## **Vereinbarte Verwaltungsgemeinschaft Bad Waldsee - Bergatreute**

14. Änderung des Flächennutzungsplanes  
im Bereich des vorhabenbezogenen Be-  
bauungsplanes "Solarpark Sankt Johan-  
nes", Gemarkung Mittelurbach

Zusammenfassende Erklärung  
gem. § 6 a Abs. 1 BauGB  
zur Fassung vom 22.09.2023  
Sieber Consult GmbH  
[www.sieberconsult.eu](http://www.sieberconsult.eu)

Abbildung 1: vorausstf. Geltungsbereich BPlan „Solarpark Sankt Johannes

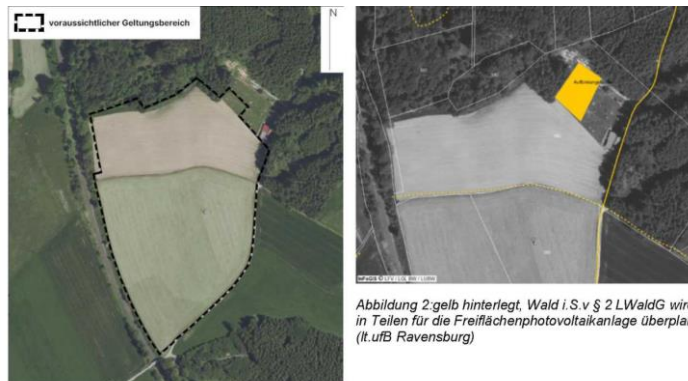
Wald gem. § 2 LWaldG, der im Flächennutzungsplan mit einer anderen Nutzungsart ("Freiflächen-Photovoltaikanlage") dargestellt wird

Wenn für tatsächlich vorhandene Waldflächen (hier: Neuaufforstungsfläche) in einem Bauleitplan eine andere Nutzungsart (hier: "Freiflächen-Photovoltaikanlage") dargestellt werden soll, ist nach § 10 LWaldG die Zustimmung der höheren Forstbehörde bzw. eine sogenannte Umwandlungserklärung erforderlich. Diese ist als "sonstige Rechtsvorschrift" im Sinne von § 6 Abs. 2 und § 10 Abs. 2 BauGB anzusehen. Somit kann die geplante Änderung des Bebauungsplanes erst rechtskräftig werden, wenn nach Durchführung eines förmlichen forstrechtlichen Verfahrens nach § 10 i. V. m. § 9 LWaldG die Umwandlungserklärung vorliegt. Das diesbezügliche Verfahren wird von der höheren Forstbehörde nur auf Antrag eingeleitet.

An dieser Stelle weisen wir bereits darauf hin, dass im vorliegenden Fall keine Waldumwandlungsgenehmigung in Aussicht gestellt werden kann, da die hierfür maßgeblichen materiell-rechtlichen Genehmigungsvoraussetzungen nicht gegeben sind.

Vor diesem Hintergrund ist die tatsächlich vorhandene Waldfläche (hier: Neuaufforstungsfläche), von einer Überplanung in eine "andere Nutzungsart" (hier: Freiflächen-Photovoltaikanlage) auszusparen bzw. vollständig aus der Bebauungsplanabgrenzung herauszunehmen.

Die Stellungnahme zur Überplanung einer Neuaufforstungsfläche im nordöstlichen Teilbereich des Flurstückes 582 wird zur Kenntnis genommen. Der Geltungsbereich der wird in diesem Bereich zurückgenommen. Ein Konflikt mit den forstwirtschaftlichen Belangen besteht daher nicht mehr. Eine Umwandlungserklärung ist daher nicht erforderlich.

Abbildung 1: vBPlan "Solarpark St. Johannes" Ausweisung als Sondergebiet für Freiflächen Photovoltaikanalage auf einer Fläche von ca. 7,35 ha; Waldabstand von 30 m wird zwar dargestellt jedoch mit den vorgesehenen Baugrenze für die PV-Module nicht eingehalten.

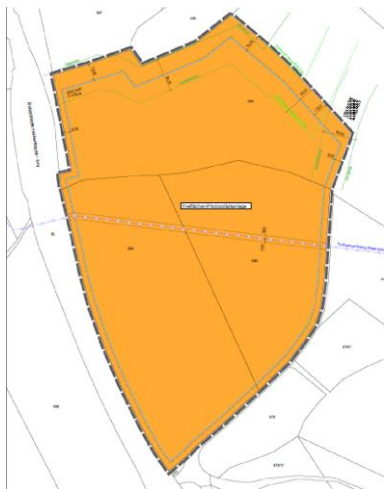
Allerdings besteht weiterhin eine indirekte Betroffenheit aufgrund der Waldabstandsthematik im Norden, Osten und Nordwesten des Geltungsbereiches. Zu der im Süden liegenden Waldfläche auf Flurstück Nr. 437/12 wird der Waldabstand laut vorliegender Planunterlagen eingehalten. Die schmalen Gehölzstreifen entlang der Bahntrasse stellen keinen Wald im Sinne von § 2 LWaldG dar.

Seitens der höheren Forstbehörde wird zwar begrüßt, dass die Hinweise bezüglich des nach § 4 Abs. 3 LBO geforderten Waldabstands nun zeichnerisch in die Planunterlagen mit aufgenommen wurden. Jedoch reicht die vorgesehene Baugrenze für die PV-Anlagen bis auf 15 m in den Abstandsbereich hinein. Der geforderte Waldabstand von 30 m wird in den genannten Waldbereichen somit nicht eingehalten.

Abbildung 2: Luftbild inkl. Darstellung der Freiflächen-Photovoltaikanlage; vorgesehene PV-Module reichen in den Waldabstandsbereich (rot) auf 15 m hinein.
